**REGIONE CALABRIA
GIUNTA REGIONALE**

DECRETO DIRIGENZIALE

N°. 8941 DEL 23/06/2023

Oggetto: MODIFICA NON SOSTANZIALE (recupero volumetrico “vasca 2”, impianto percolato e nuovo PMC) ex art. 29-nonies, comma 1 Dlgs 3 aprile 2006, n. 152 e s.m.i dell’AIA di cui al PAUR DDG n. 8196 del 19/7/2022 (comprensiva del riesame con valenza di rinnovo, del DDG 1134/2009) per la Discarica pubblica per rifiuti non pericolosi, sita in loc. Stretto di Lamezia Terme

2. Analisi dell'abbanco Dicembre 2022

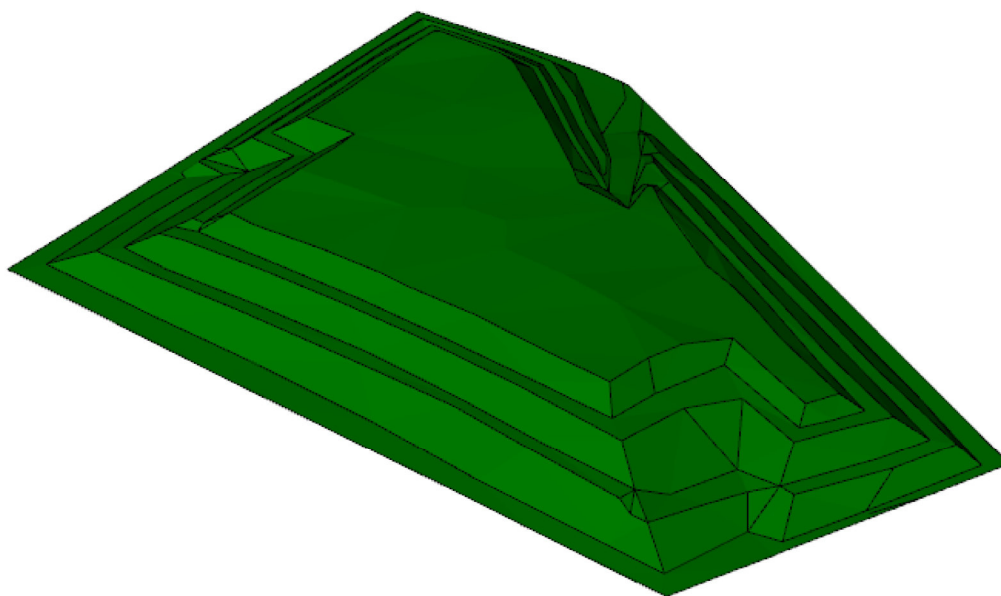
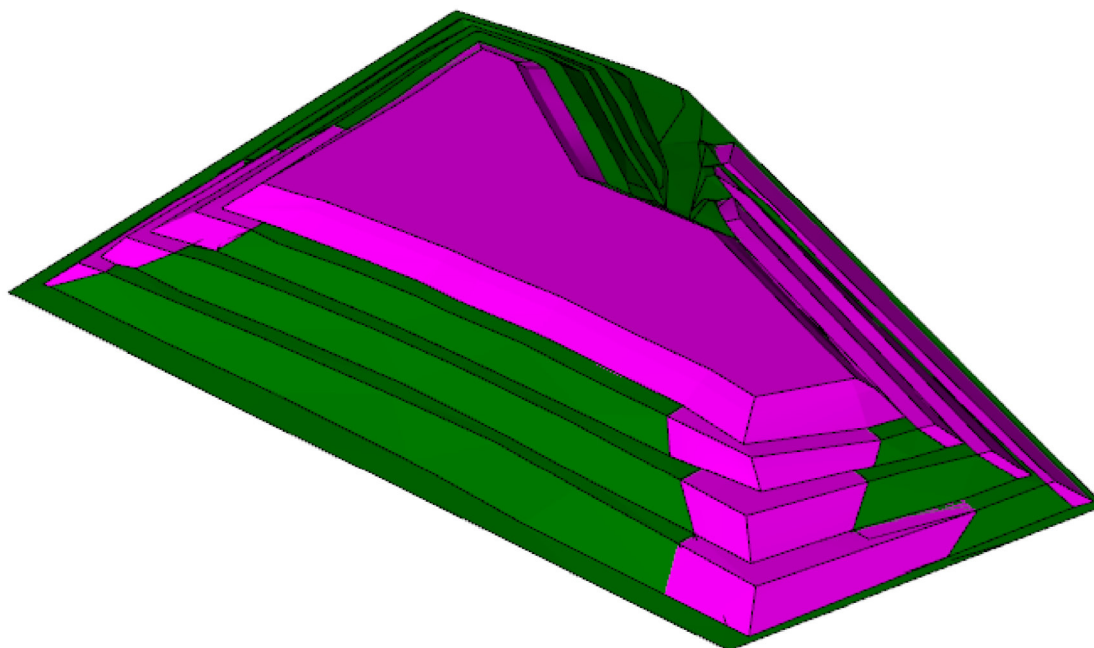
- In merito alle richieste verifiche sui profili di abbanco e sulle volumetrie dichiarate:
Arpacal dà atto della verifica tecnico-documentale sulla "relazione volumi di abbanco" prodotta dal Gestore, che, in relazione alla "vasca 2" accerta **37.500,00 m3** di volume di abbanco residuo, reso disponibile dagli abbassamenti generati dalla degradazione dei rifiuti presenti;

2. a fine coltivazione, sia attestato, mediante Relazione Tecnica redatta da un professionista abilitato, la conformità delle coltivazioni a quanto dichiarato nella "Relazione volumi di abbanco" del 23/03/2023 (già valutata da Arpacal), con a corredo rilievo planoaltimetrico/topografico di dettaglio quale riscontro delle coltivazioni eseguite e documento propedeutico e funzionale *alle successive fasi di gestione della discarica previste dal D.lvo 36/03 e s.m.i.*

Per la rappresentazione grafica di quanto illustrato vedasi planimetria punti di controllo di progetto in atti che si riporta a seguire.

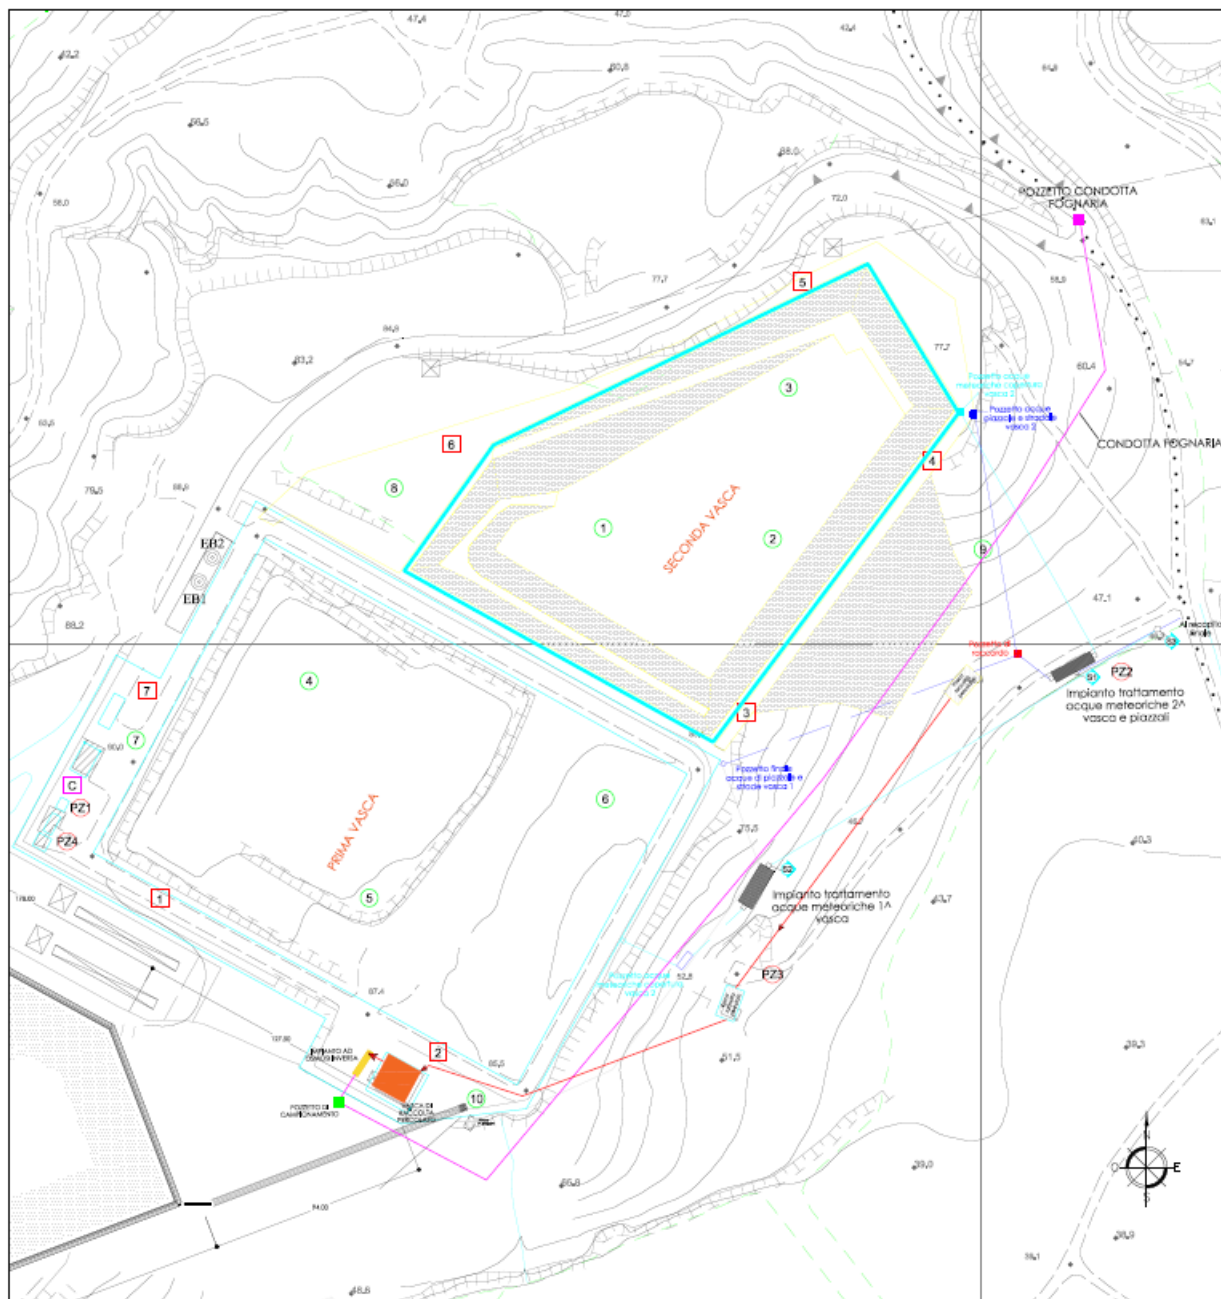
1. parere negativo alla proposta di inserimento della tab. C15/2 (Valori di fondo per alcuni parametri delle acque sotterranee)
 2. richiesta di individuazione e preventiva autorizzazione, da parte dell'Autorità Competente, di un nuovo punto di scarico per le acque provenienti dall'impianto di trattamento del percolato e relativa predisposizione di un idoneo pozzetto di ispezione e controllo a valle dell'uscita dell'impianto di trattamento e prima dell'immissione in pubblica fognatura, fermo restando quanto previsto alla p.te III del D.lvo 152/06 e smi.

3. richiesta - per la matrice aria - di una determinazione dell'autorità competente in merito alla necessità o meno del monitoraggio in continuo della qualità dell'aria, previsto in sede di rilascio del DDG n. 1134/2009, con conseguente modifica della relativa prescrizione riportata nel provvedimento autorizzativo".

Matrice Suolo e Rifiuti §5-Gestione Emergenze - comma 2:

- "*le tempistiche riportate devono rispettare quanto previsto dal Titolo V- p.te IV del D.lvo 152/06 e smi. - comma 8:*
- *In caso di sversamenti accidentali dovranno essere applicate le misure di contenimento e rimozione della sorgente primaria d'inquinamento, secondo le procedure di cui all'All. 3 - Titolo V- p.te IV del D.lvo 152/06 e smi.*

Matrice Aria: § 3, sub 3.7 Emissioni in atmosfera punto 3.7.6:

"Devono essere tenute a disposizione di eventuali controlli le schede tecniche degli impianti di abbattimento attestanti la conformità degli impianti ai requisiti impiantistici richiesti dalle normative di settore" che deve essere riportata nel PMC.
